**Bebauungsplan Nr. 10 von
Reepsholt „Ortsmitte“**

ABWÄGUNGSVORSCHLÄGE

30.08.2023

Abbildung 2: Dig. Geländemodell: Wallkörper an der nördlichen und östlichen Geltungsbereichsgrenze

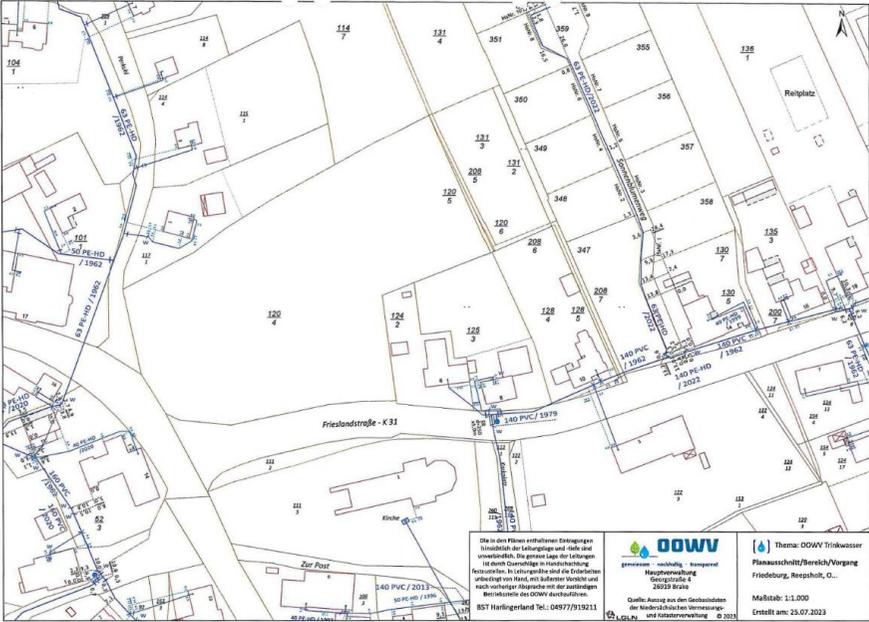
| <p>4. FD 68.1 Natur- und Klimaschutz Gegen die Aufstellung des B-Planes Nr. 10 von Reepsholt bestehen von Seiten der unteren Naturschutzbehörde teilweise erhebliche Bedenken, da in der Begründung kein Bezug auf mögliche Wallhecken im Plangebiet genommen wird. An der nördlichen und östlichen Grenze des Geltungsbereiches sind Gehölze vorhanden, welche gem. dem digitalen Geländemodell auf einem Wall stehen (vgl. Abb. 1+2). In der Begründung ist hierauf Bezug zu nehmen. Es ist festzustellen, ob die Gehölzreihe als Wallhecke anzusprechen ist und dementsprechend aufgrund der Planung zu kompensieren wäre.</p>  <p>Abbildung 1: Dig. Geländemodell: Gehölzbestand an der nördlichen und östlichen Geltungsbereichsgrenze</p> | | <p>Die Anregungen werden zur Kenntnis genommen. Den bisherigen Planungen lagen das Wallheckenkataster zu Grunde, welches an den genannten Stellen keinen entsprechend geschützten Landschaftsbestandteil vorsieht. Auch wurde in der Vorabstellungnahme des Landkreises Wittmund mit Datum vom 19.01.2020 von der Unteren Naturschutzbehörde nicht erwähnt, dass auf dem Plangebiet oder in dessen Grenzbereich eine Wallhecke liegt oder liegen könnte. Im Zuge der Ausarbeitung des nächsten Verfahrensschrittes werden Abstimmungen mit dem Landkreis Wittmund und Fachexperten geführt, um zu klären, ob es sich um eine Wallhecke handelt. Sollte dies der Fall sein, ist der entsprechende Wallheckenkörper einzumessen und sofern dieser in den Geltungsbereich hineinragt, in den Planunterlagen zu sichern oder alternativ durch geeignete Maßnahmen zu kompensieren.</p> |
